# **Centrale di Torrevaldaliga Nord**

**Progetto di sostituzione delle unità a carbone esistenti con nuove unità a gas per la Centrale Termoelettrica di Torrevaldaliga Nord di Civitavecchia (RM)**

**Allegato 1. - Elementi di risposta alle osservazioni ricevute**

**Figura 1– Estratto della Tavola A\_18 -363 del P.T.P.R. approvato**

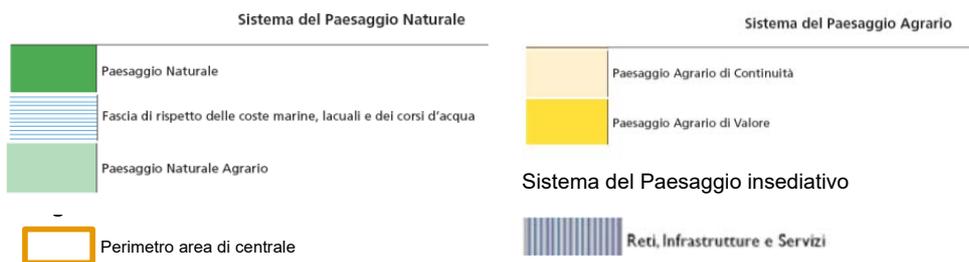
22. (...) In ambito di coerenza normativa rispetto agli strumenti di pianificazione si riscontrano incongruenze con quanto riportato nel PTPR (Piano Territoriale Paesaggistico Regionale, adottato dalla Giunta Regionale con atti n. 556 del 25 luglio 2007 e n. 1025 del 21 dicembre 2007, ai sensi dell'art. 21, 22, 23 della Legge Regionale n. 24/98).

La sostituzione dei volumi dichiarata è inesatta, poiché le nuove unità a gas rappresenteranno a tutti gli effetti un'aggiunta ai volumi esistenti, in quanto tale è inaccettabile considerarla elemento di compatibilità paesaggistica e di coerenza normativa rispetto alle indicazioni di Piano. (...).

(....) Si contesta il rispetto dei volumi, "poiché le nuove unità a gas rappresenteranno a tutti gli effetti un'aggiunta ai volumi esistenti", perciò incompatibile dal punto di vista paesaggistico e di coerenza normativa rispetto alle indicazioni di Piano.

Dall'analisi della Tavola A\_18\_363 del PTPR approvato, riportata nella seguente Figura, si evidenzia che la Centrale esistente si colloca, in parte, nelle seguenti aree:

Si segnala che, all'interno del Sistema del paesaggio naturale, secondo l'art. 22, comma 6.3, gli "Impianti per la produzione di energia areali con grande impatto territoriale [...]" non sono consentiti.

Tuttavia, è possibile inoltrare richiesta di deroga a tale vincolo ai sensi dell'art.18 ter (Interventi sul patrimonio edilizio esistente e sulle infrastrutture), comma 1 lett. b-ter della L.R. 24/1998, legge di istituzione del PTPR, il quale prevede che:

Si specifica, inoltre che il Progetto proposto prevede nuova realizzazione a seguito di demolizione all'interno della medesima area della Centrale localizzata lungo la costa, pertanto non interferirà con gli elementi di tutela definiti dal Piano, configurandosi come un intervento presso una struttura produttiva industriale. Il progetto pertanto non si pone in contrasto con il Piano.
